GEMEENTE ROTTERDAM
BRANDPREVENTIECOMMISSIE

Albert Schweitzerschool
Rotterdam

plattegrond dak

TEKENING NUMMER
DO-12

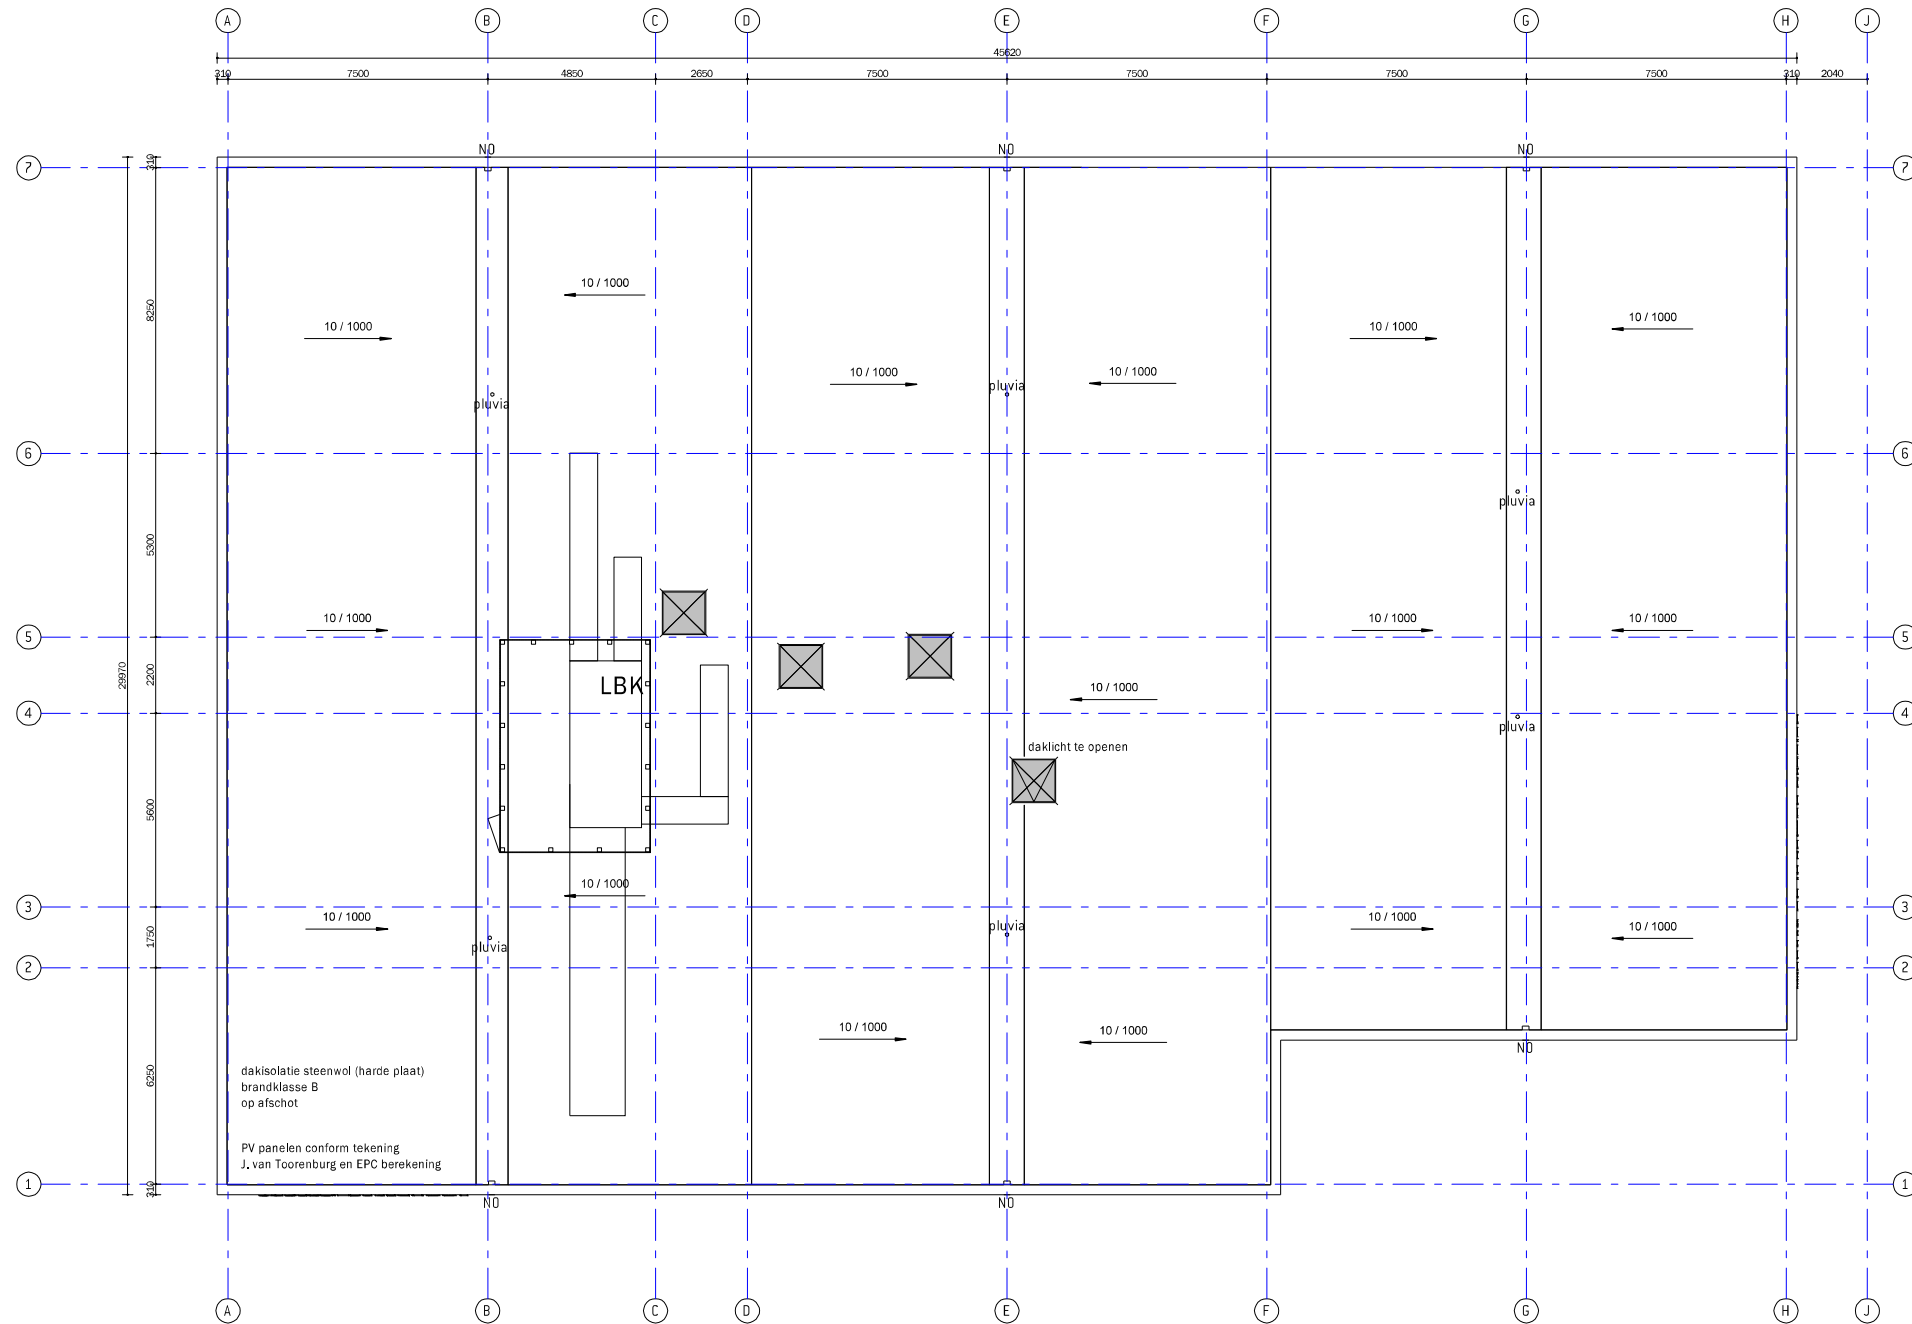
Let op: De brandscheidingen dienen doorgetrokken te worden tot aan het dak. Hierbij dient er bij elke brandscheiding een onderbreking in de dakconstructie te worden gemaakt en in de bijbehorende isolatie.

**ZIE
CORRECTIES**
